Luftsportgeräte-Muster: TL 232 CONDOR plus

Gerätekenblatt-Nr.: 61145

Anlass: Schwere Mängelanzeige bei Erneuerung der Tragflügelbespannung
Beschädigungen in der Serie können nicht ausgeschlossen werden.

Bild 1) Diagonalrohr

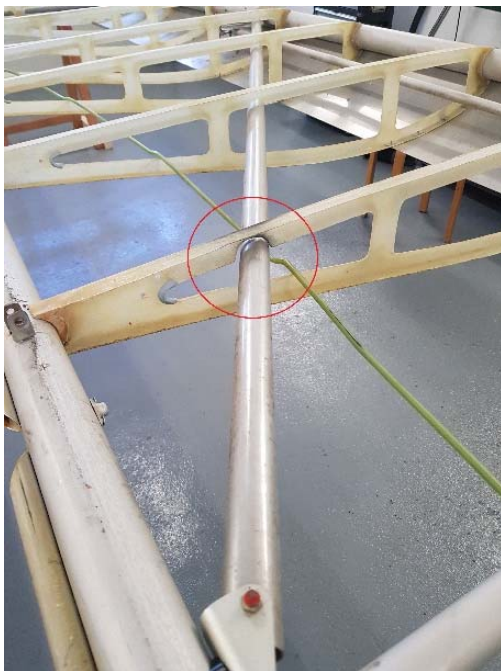
Hinweis: Beim Austuschen der Tragflügelbespannung wurden
Beschädigungen (Durchscheuern) des Diagonalrohres und -
verspannung festgestellt. Das betreffende UL ist Baujahr 2001, mit
etwas über 900 Betriebsstunden und in der Bundesrepublik
Deutschland zum Verkehr zugelassen.

Maßnahmen: Sind beim Musterbetreuer in Vorbereitung. Der Betrieb ist zunächst einzustellen.

Fristen: **Vor dem nächsten Flug**
